Datum : 3 augustus 2020
Ons kenmerk : RB/ROI050/TH/CG/7137HG003
Zaakdossier : 20-53007/20-073398
Behandeld door : [REDACTED]
Afschrift aan : Archief
Bijlage(n) : -
Onderwerp : Bestemmingsplan Kaasboerderij Weenink Eimersweg 3 te Lieveelde

Advies over Bevi, Bevb en Bevt

Bluswatervoorziening en bereik WAS-palen

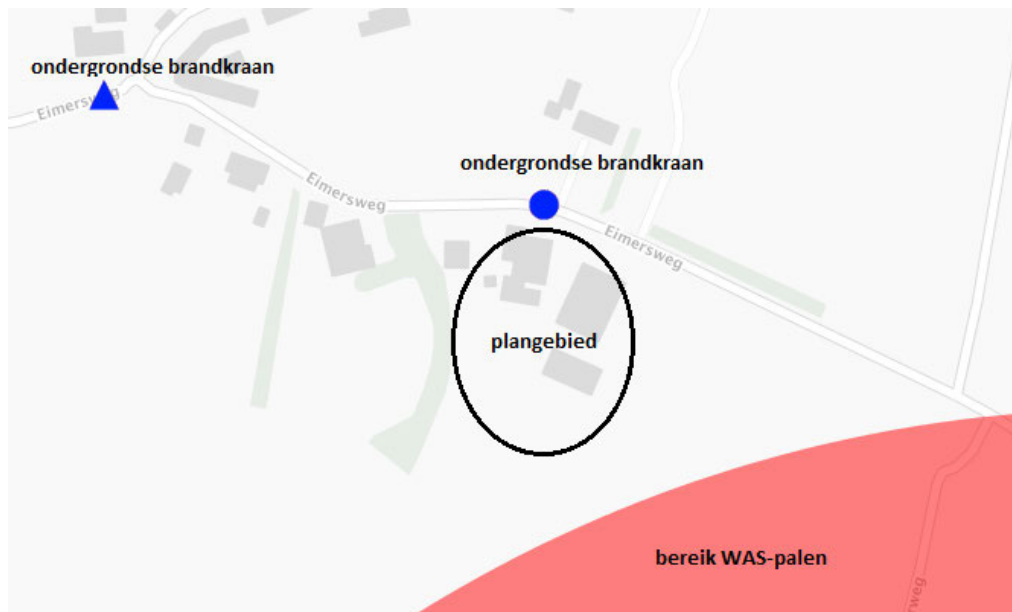
De bluswatervoorziening is volgens de GISviewer van de VNOG zeer beperkt (zie afbeelding). Ik adviseer u om in overleg met de brandweer een geboorde put met een capaciteit van 90 m³ per uur te laten plaatsen. De accounthouder voor uw gemeente [REDACTED] kan u hierin adviseren.

De rijksoverheid heeft voor het waarschuwen van de bevolking bij calamiteiten een nagenoeg landelijk dekkend netwerk van WAS-palen neergezet. Dit Waarschuwing- en Alarmeringsstelsel (WAS) wordt maandelijks getest (1^e maandag van de maand). Waarschuwen bij een dreigende ramp is op die manier voldoende geborgd. Logischerwijs staan de WAS-palen opgesteld in gebieden die de meeste personen herbergen. Het plangebied valt net buiten het bereik. Overigens is de rijksoverheid voornemens om de WAS-palen gefaseerd op te heffen.
